# ***Aménagements hydroélectriques de la Chute-Allard et des Rapides-des-Cœurs***

**Complément de l'étude d'impact  
sur l'environnement**

Réponses au ministère de l'Environnement du Québec

**Juillet 2004**

Figure 1 : Séquence critique des températures de fonte du bassin versant de la rivière Saint-Maurice

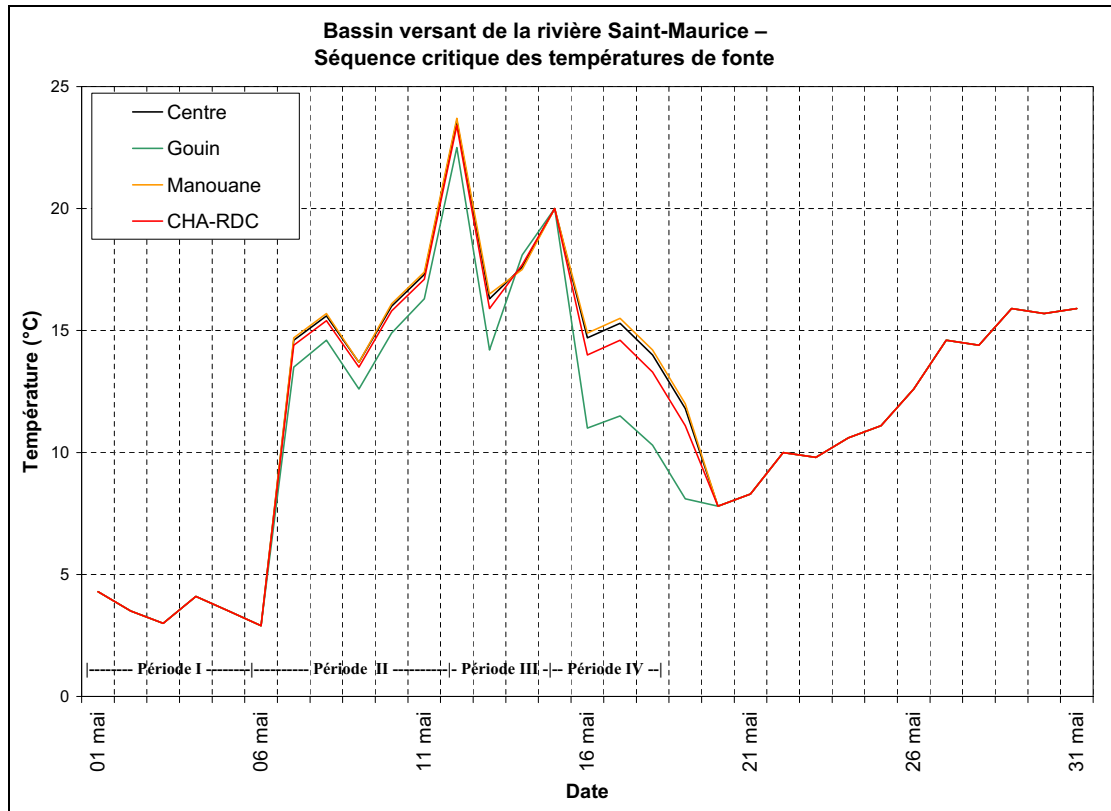
Pages 10-15 et 10-16, tableaux 10-5 et 10-6. La crue de conception des ouvrages étant la crue maximale probable (CMP), l'initiateur a établi que cette valeur est de 4530 m<sup>3</sup>/s pour Chute-Allard et de 4880 m<sup>3</sup>/s pour Rapides-des-Cœurs. L'initiateur doit indiquer comment ces valeurs ont été obtenues.

La séquence critique des températures de fonte est présentée à la figure 1 de la page suivante. Les températures au cours de l'orage varient d'un endroit à l'autre sur le bassin versant de la rivière Saint-Maurice et doivent être déterminées à partir des conditions synoptiques associées à l'orage printanier. Ainsi, on distingue la température pour le centre du bassin versant de la rivière Saint-Maurice et pour les

Figure 4 : Niveau d'eau maximal obtenu à la suite de la rupture du barrage Gouin, avec et sans les nouveaux aménagements

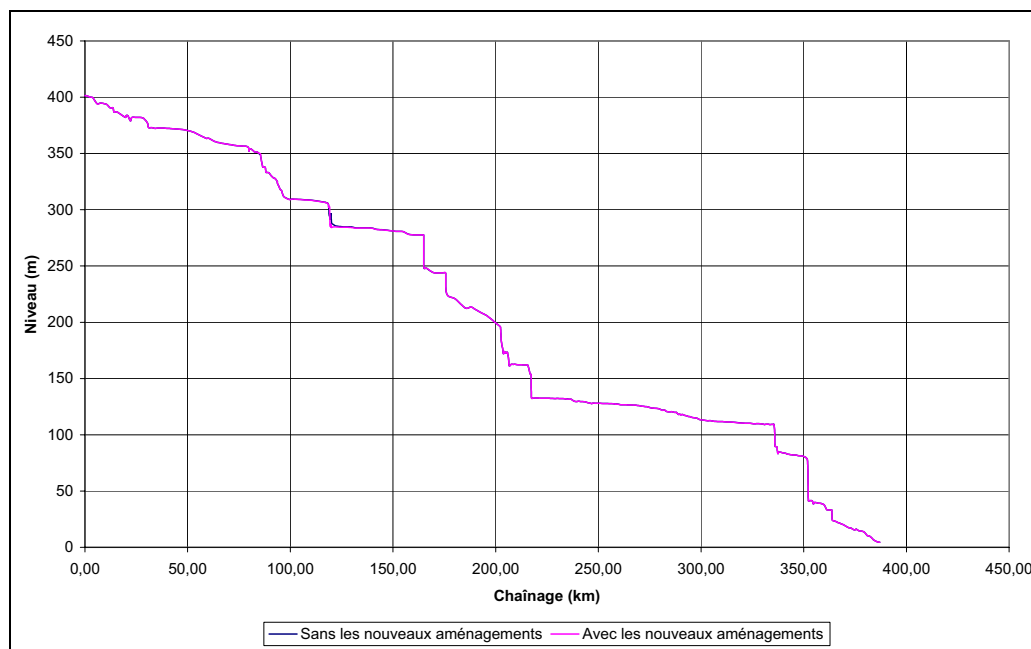
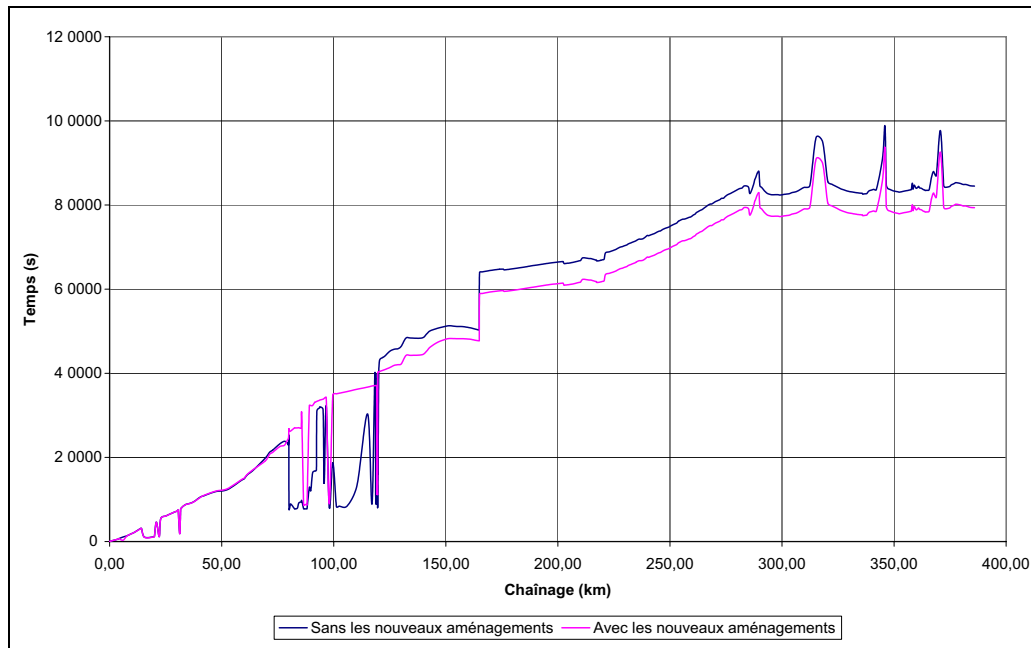
Page C-11, section C.6.5. Il est dit qu'entre le barrage Rapide-Blanc et la Ville de Trois-Rivières, le temps d'arrivée du front d'onde et le temps d'obtention du niveau d'eau maximal, advenant une rupture du barrage Gouin, seront réduits avec la présence des deux nouveaux aménagements. Doit-on en conclure que la cote géodésique du plan d'eau à la confluence de la rivière Saint-Maurice et du fleuve Saint-Laurent sera la même avec ou sans l'aménagement de la Chute-Allard et des Rapides-des-Cœurs ?

Oui. La figure 4 et la figure 5 montrent le niveau d'eau maximal obtenu en cas de rupture du barrage Gouin, avec et sans les nouveaux aménagements, ainsi que le temps d'arrivée du front d'onde. Le chaînage zéro correspond à l'emplacement du barrage Gouin et le chaînage 397, au point de confluence de la rivière Saint-Maurice avec le Saint-Laurent.

Les résultats présentés sur ces figures démontrent qu'à l'exception du tronçon de rivière entre Rapides-des-Cœurs et Rapide-Blanc, la présence des nouveaux aménagements n'augmente pas le niveau d'eau maximal, ni le débit maximal obtenu sur la rivière Saint-Maurice par suite de la rupture du barrage Gouin.
